50F-09-006

不具合連絡書

DDK(THAILAND)Ltd.

BB35K-PLT18AA31-550E-DLF

略図(必要な場合のみ)

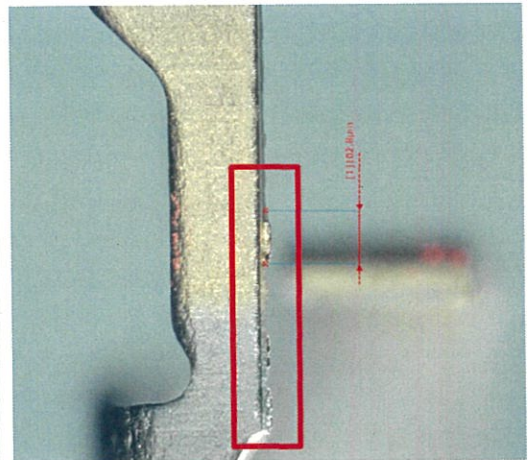
タブテール部に抜きバリ有
成形時に干渉するためNG
